Zylinderlaufbuchsen OM 457 Euro 4

Änderung des Buchsensitzes und der Abdichtung

| Fahrzeug | Motor | Kolbenschmidt Nr. |
|---|--|-------------------|
| Mercedes-Benz Euro 4; Baujahr 1998 → | OM 457.948/950-954/957/959/961/964-969/973/974/976/977/980/981 | 89 867 110 |

Abb. 1

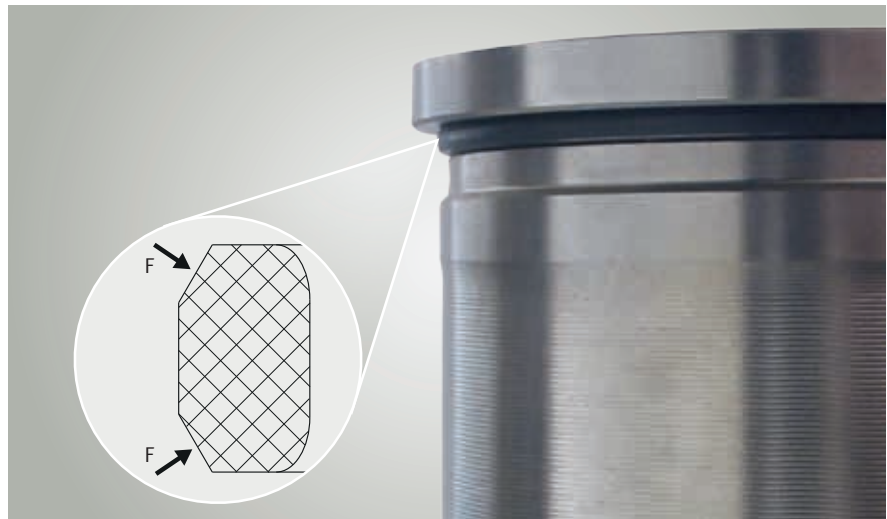
Die neue Ausführung der Zylinderlaufbuchse hat unterhalb des Buchsenbundsitzes eine Nut für einen zusätzlichen Dichtring (Abb. 1).

Beachten Sie die Einbaulage des Dichtrings. Beide Fasen des Dichtrings (F) müssen nach außen zeigen.

Abb. 2

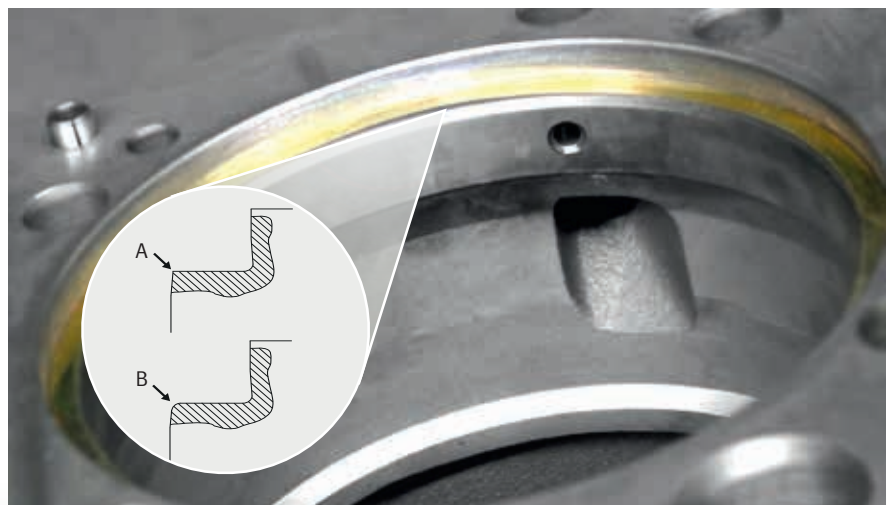
Die neue Ausführung der Zylinderlaufbuchse erfordert eine gerundete Fase am inneren Durchmesser des Buchsensitzes (Abb. 2). Prüfen Sie vor dem Einbau, ob der Motorblock mit einer gerundeten Fase ausgeführt ist. Wenn keine gerundete Fase vorhanden ist (A), muss die Rundung an die vorhandene flache Fase angebracht werden (B).
